泊発電所 3 号炉 可搬型重大事故等対処設備保管場所 及びアクセスルートについて

令和 6 年 2 月 15 日
北海道電力株式会社

審査会合での指摘事項に対する回答

指摘事項 131029-03

図 防潮堤を越える箇所における可搬型ホース (300A) の吊り上げ作業

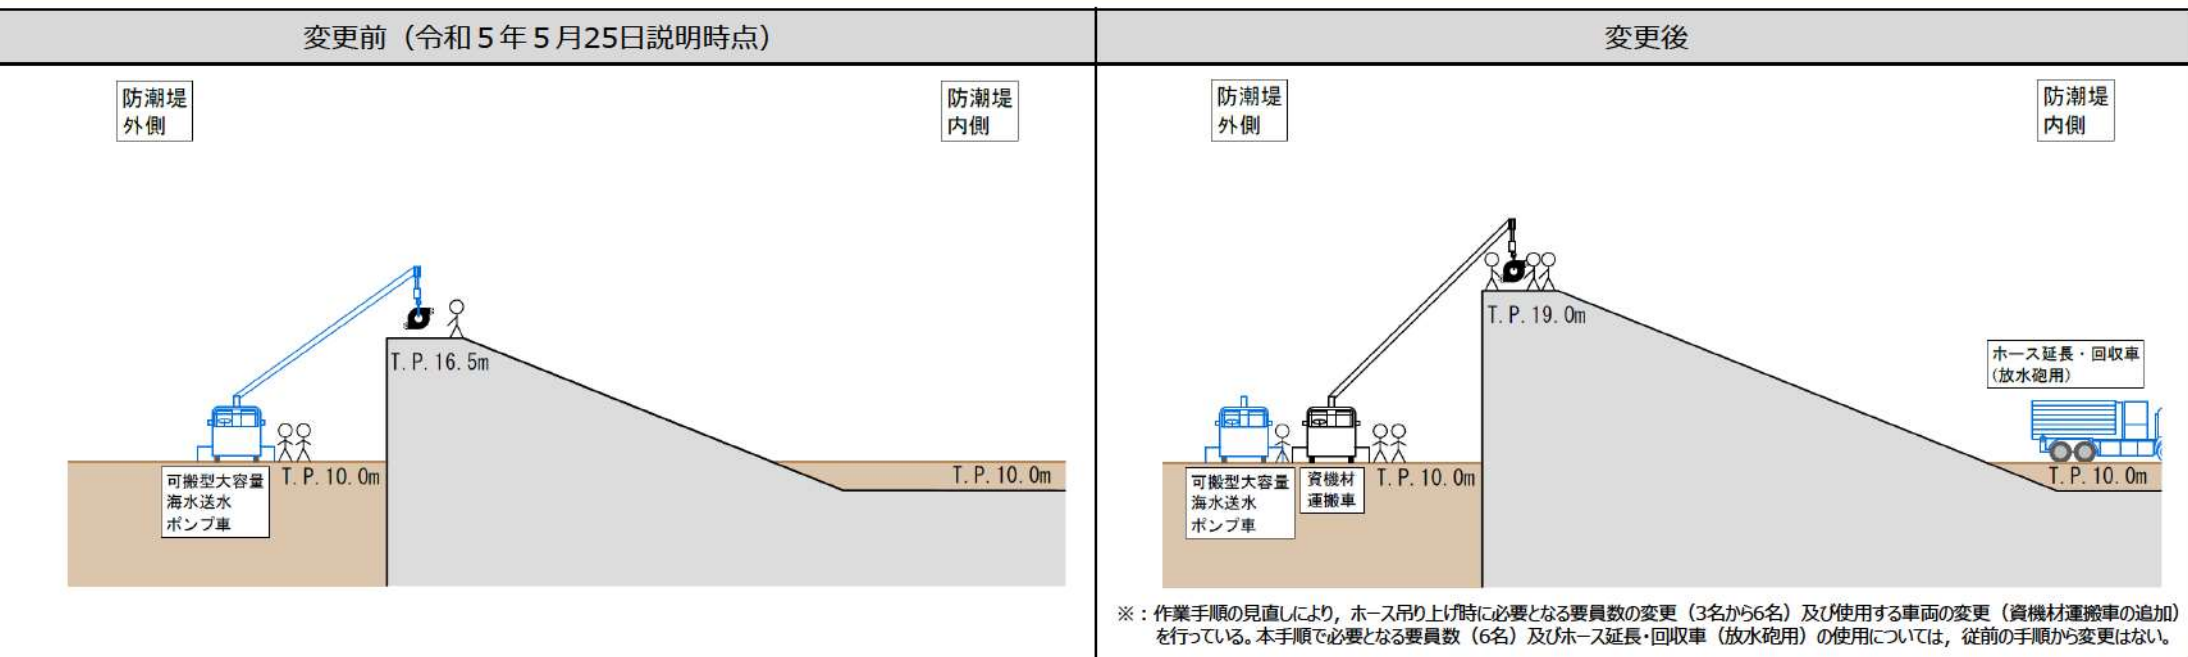
- 第1098回審査会合 (令和4年12月6日) において、2号炉脇の法面箇所及び防潮堤を越える箇所における可搬型ホースの敷設の成立性について説明するようご指摘を頂いたため、第1149回審査会合 (令和5年5月25日) において各箇所における可搬型ホースの敷設の成立性を回答した。
- 上記回答のうち、防潮堤を越える箇所における可搬型ホース (300A) の敷設作業 (自主手順) については、第1192回審査会合 (令和5年10月5日) において防潮堤高さを設定変更する方針であることをご説明したことに伴い、以下のとおり変更する。
 - 防潮堤高さをT.P.16.5mからT.P.19.0mに変更したことに伴い、可搬型大容量海水送水ポンプ車付属のクレーンを用いて可搬型ホース (300A) を防潮堤天端へ吊り上げる作業が不成立となった。
 - そのため、資機材運搬車を発電所構内に配備し、資機材運搬車付属のクレーンを用いて可搬型ホース (300A) を防潮堤天端へ吊り上げる作業に変更する。
- なお、防潮堤を越える箇所における可搬型ホース (150A) の敷設作業 (自主手順) については、人力でホース敷設作業を行うことから変更はない。

図 3号炉電気建屋付近のアクセスルートの変更

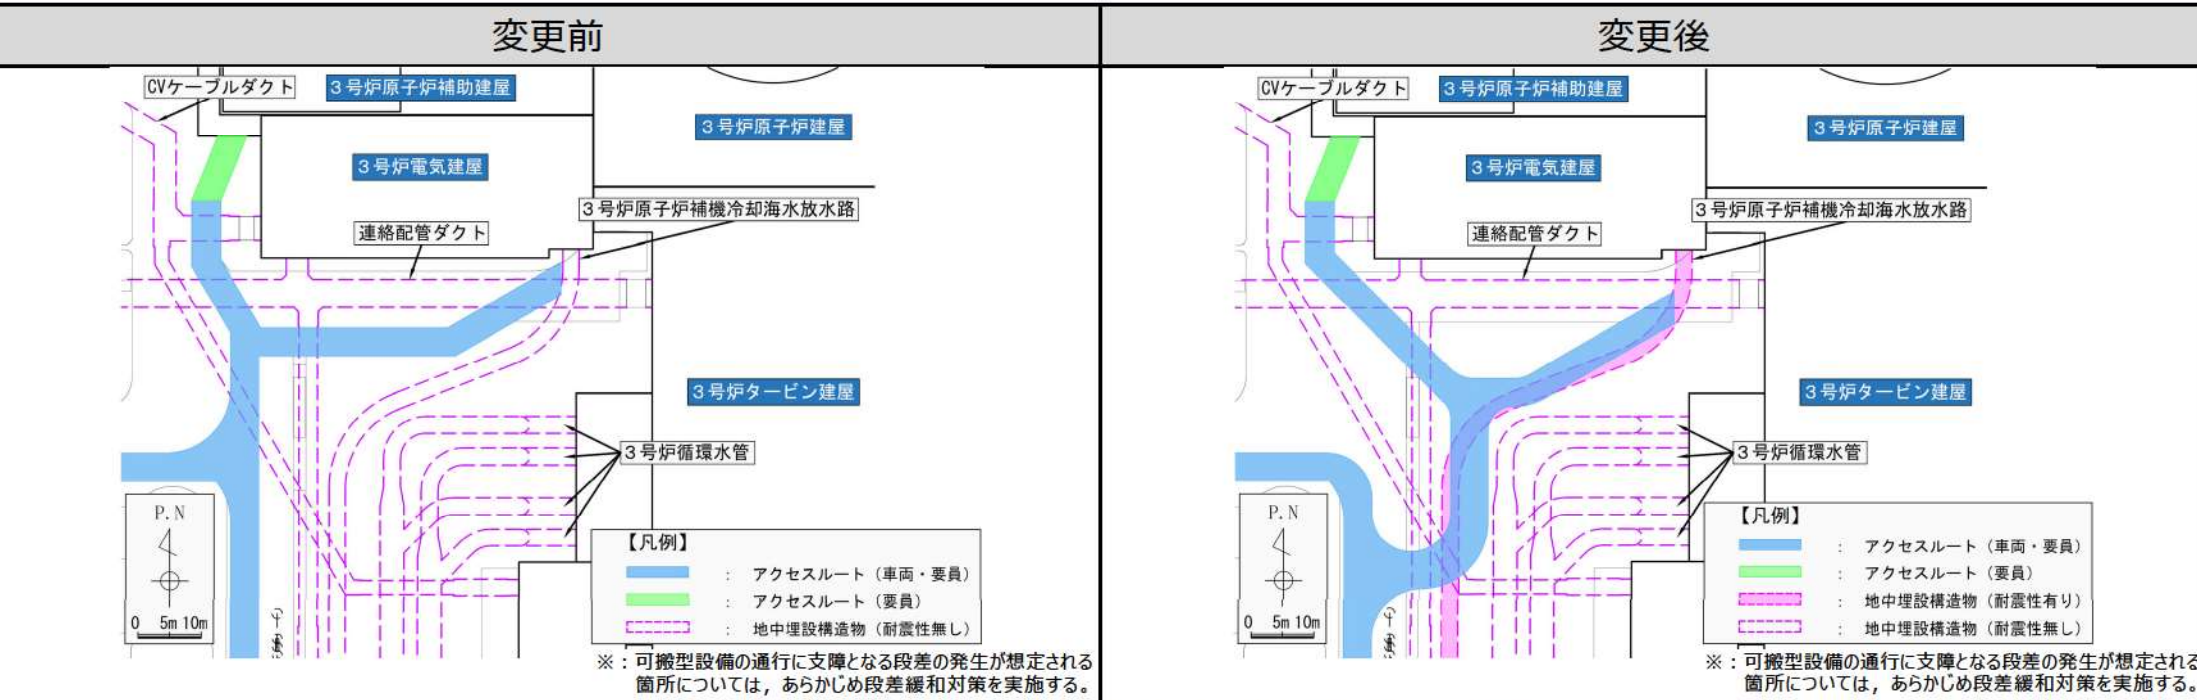
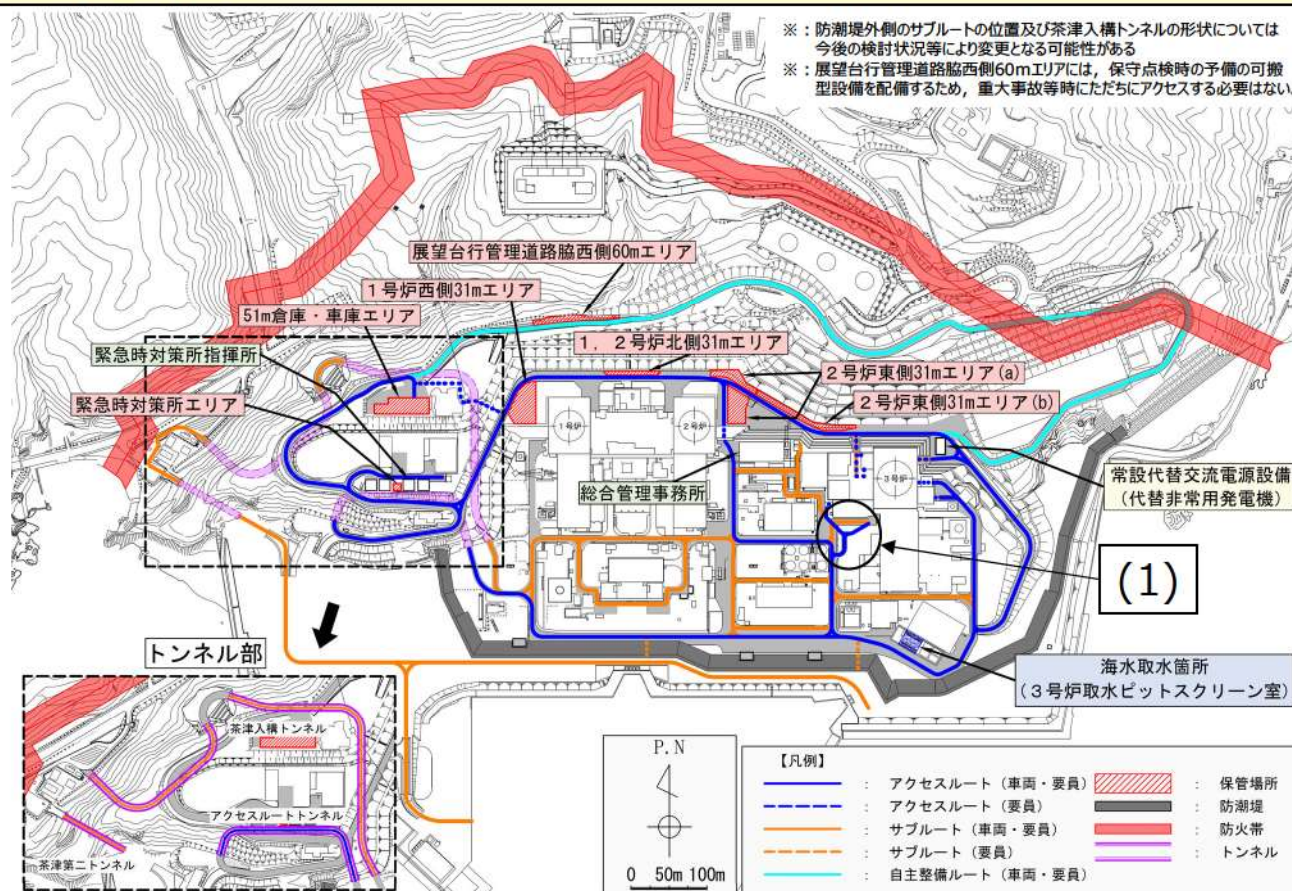
- 3号炉電気建屋付近のアクセスルートについて、以下の理由によりルートを設定変更する。
 - 第4条 地震による損傷の防止（地下水排水設備について）の審査において、原子炉補機冷却海水放水路を非岩着構造から岩着構造に再構築し、基準地震動による地震力に対して構造強度を確保する方針に見直したことに伴い、地震時におけるアクセスルート確保の信頼性を向上させるために、耐震性の確保された原子炉補機冷却海水放水路の上部を通行するルートに変更する。
- 上記の変更を行っても、アクセスルート確保への影響がないことを確認するとともに、以下に示す手順の成立性を確認した。
 - 「原子炉補機冷却水系への通水確保（海水）」、「ディーゼル発電機燃料油移送ポンプ及び可搬型タンクローリーを用いた燃料補給」及び「放水砲による大気への放射性物質の拡散抑制」について、手順の成立性（要員、想定時間、ホース圧損等）に影響はない。
